Piano Attuativo degli Arenili

Osservazione n.17

OGGETTO: Delibera n 81 del 22/11/2021 - Variante Semplificata al vigente R.U., ai sensi dell'art.30 della L.R.T. n.65/2014, Piano Attuativo degli Arenili, ai sensi dell'art.111 della L.R.T. n.65/2014, Rapporto Ambientale (VAS) ai sensi dell'art.23 della L.R.T. n.10/2010 – ADOZIONE.

Piano Attuativo degli Arenili

TAVOLA - 1.3 - QP Disciplina dei Suoni e FASCE FUNZ.

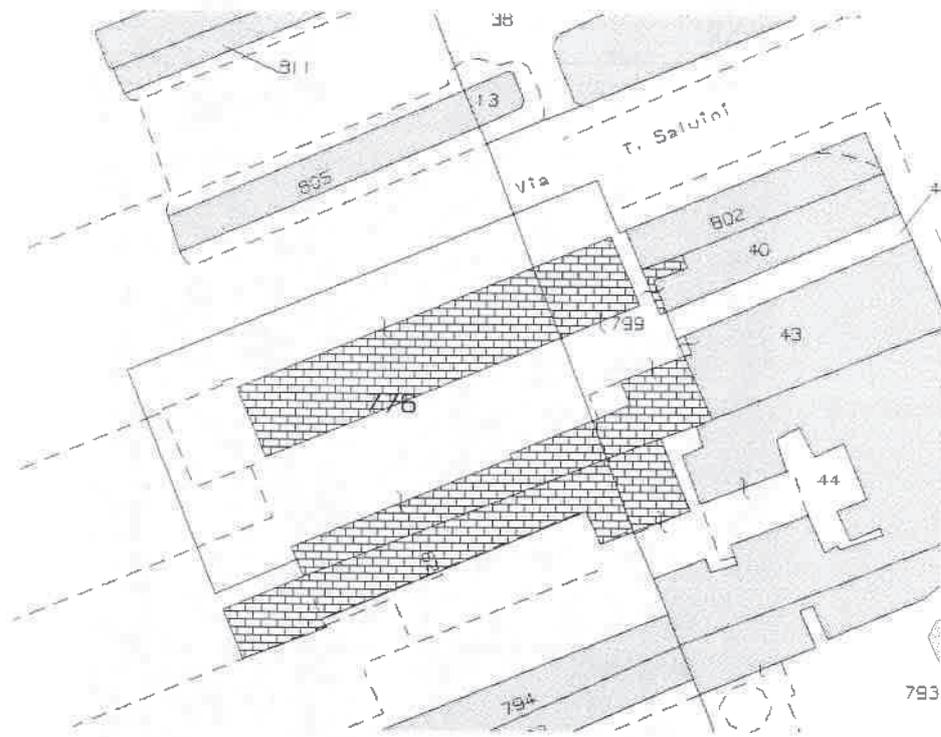
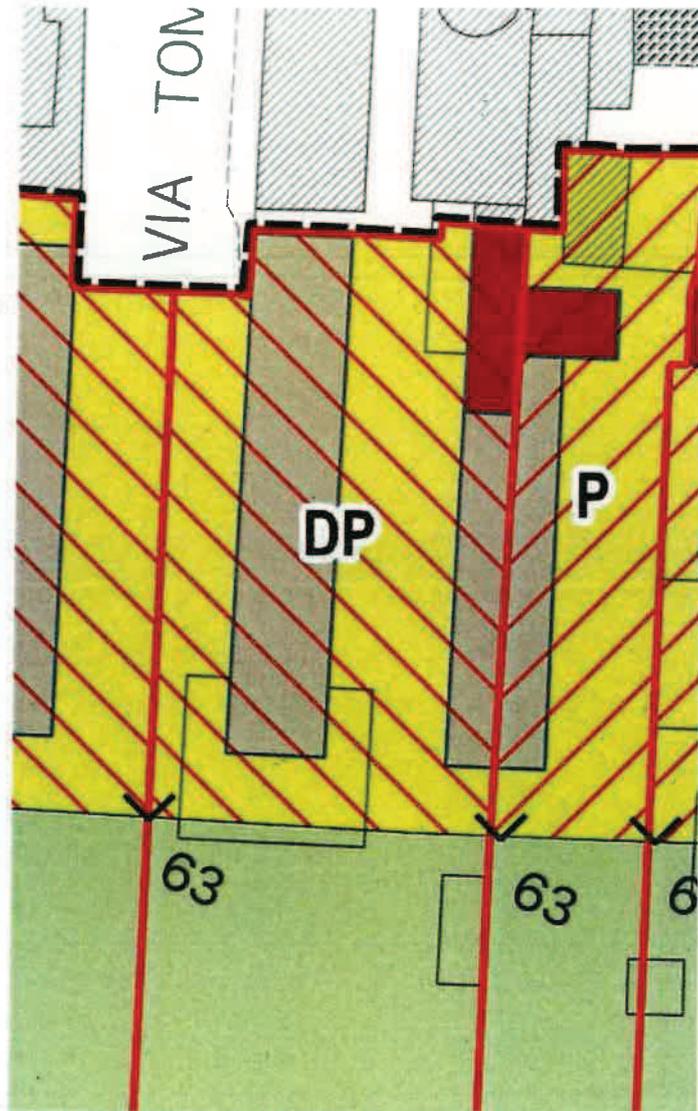
Alla luce di quanto sopra esposto si richiede che l'area destinata a servizi A3 sia incrementata, non di soli 5 mt, ma di una misura adeguata ai servizi che una moderna struttura turistica deve offrire per poter resistere e incrementare in un settore sempre più competitivo.

Si ritiene che l'estensione di 15 mt dal limite attualmente imposto sia una misura congrua per sviluppare in modo adeguato i servizi richiesti dal mercato turistico.

Nel caso in esame, la tavola G.12 " Carta pericolosità idraulica e alluvioni costiere" individua l'area in I2-P1 " Aree caratterizzate da alluvioni rare".
